SARL MAISON ROY

Dossier d'enregistrement pour l'exploitation
d'installations de préparation ou conservation de
produits alimentaires d'origine végétale
Rubrique 2220

à BELLEVIGNE (16)

Réponse à la demande de compléments du
22/06/2022

Plan de repérage des demandes de dérogation

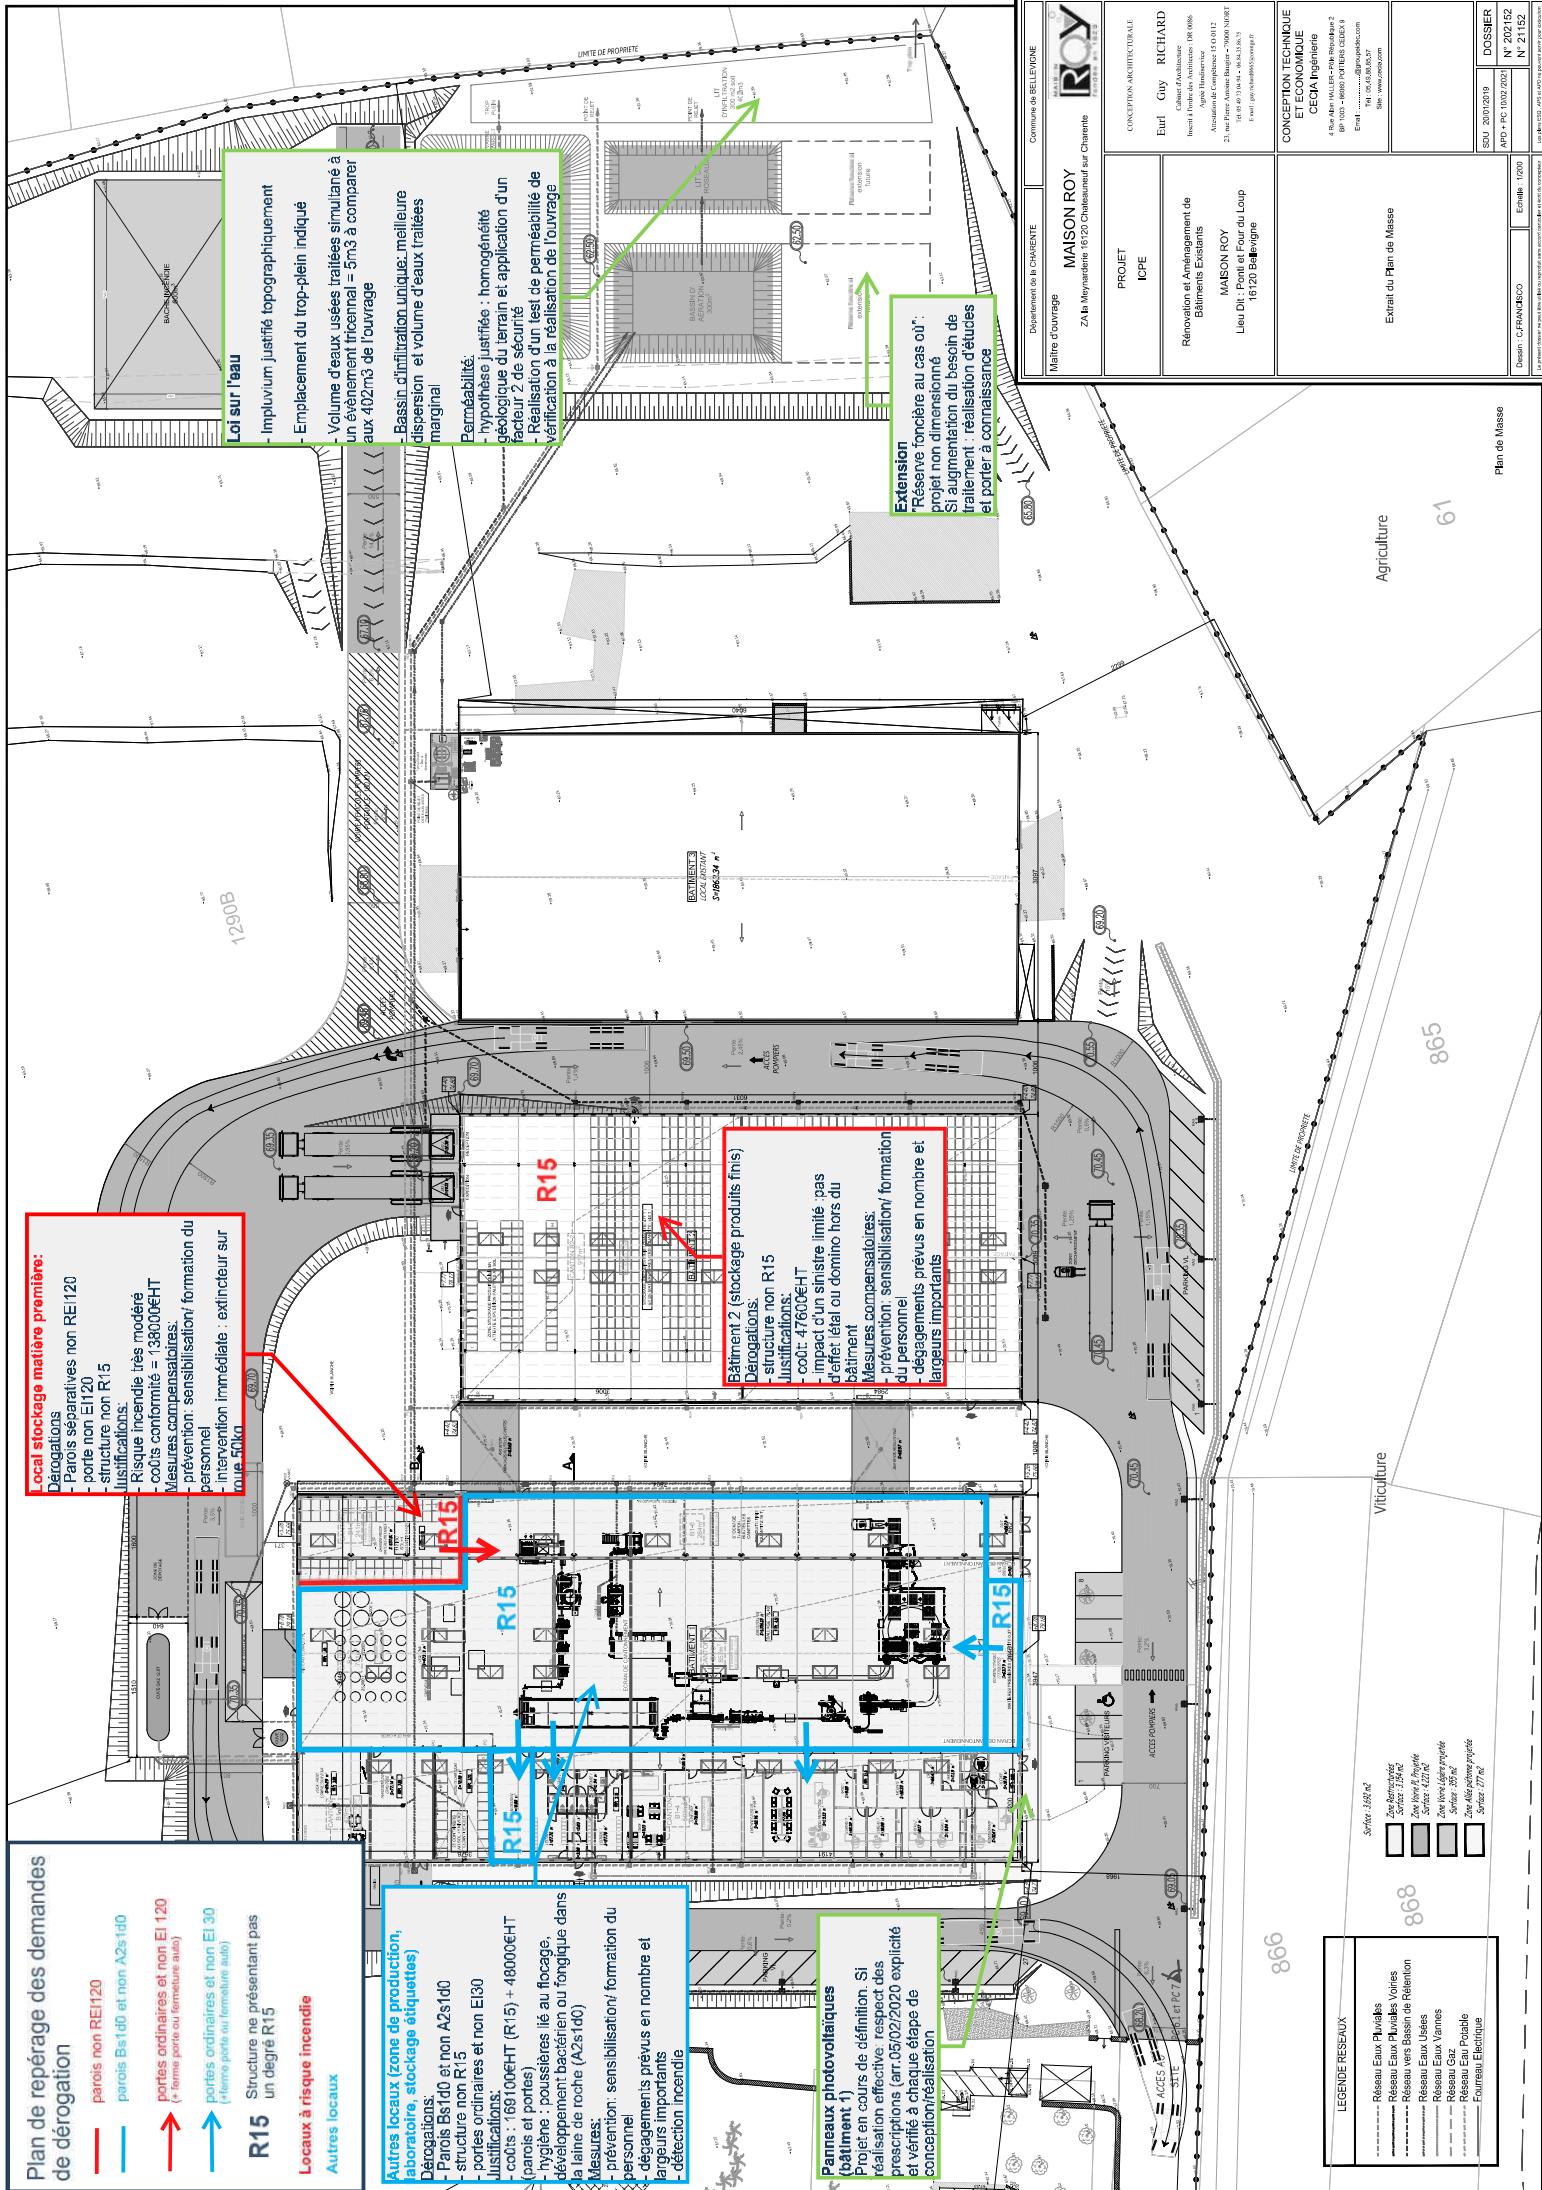
- parois non REI120
- parois Bis1d0 et non A2s1d0
- portes ordinaires et non EI 120 (* forme porte ou fermeture auto)
- portes ordinaires et non EI 30 (* forme porte ou fermeture auto)

R15 Structure ne présentant pas un degré R15

Local stockage matière première:
Dégagements:
- Parois séparatives non REI120
- porte non EI120
- structure non R15
Justifications:
- Risque incendie très modéré
- coûts conformité = 138000€HT
Mesures compensatoires:
- prévention: sensibilisation/ formation du personnel
- intervention immédiate : extincteur sur roue 50kg

Bâtiment 2 (stockage produits finis)
Dégagements:
- structure non R15
Justifications:
- coût: 47600€HT
- impact d'un sinistre limité pas d'effet d'étau ou domino hors du bâtiment
Mesures compensatoires:
- prévention: sensibilisation/ formation du personnel
- dégagements prévus en nombre et largeurs importants

Panneaux photovoltaïques
(bâtiment 1)
Projet en cours de définition. Si réalisation effective: respect des prescriptions (arr.02/02/2020 explicité et vérifié à chaque étape de conception/réalisation)

Loi sur l'eau
- Impluvium justifié topographiquement
- Emplacement du trop-plein indiqué
- Volume d'eaux usées traitées simultanément à un événement tricenual = 5m³ à comparer aux 402m³ de l'ouvrage
- Bassin d'infiltration unique, meilleure dispersion et volume d'eaux traitées marginal
Perméabilité:
- hypothèse justifiée: homogénéité géologique du terrain et application d'un seuil 2 de sécurité
- Réalisation d'un test de perméabilité de vérification à la réalisation de l'ouvrage

Extension
"Réserve foncière au cas où":
projet non dimensionné
Si augmentation du besoin de traitement : réalisation d'études et porter à connaissance
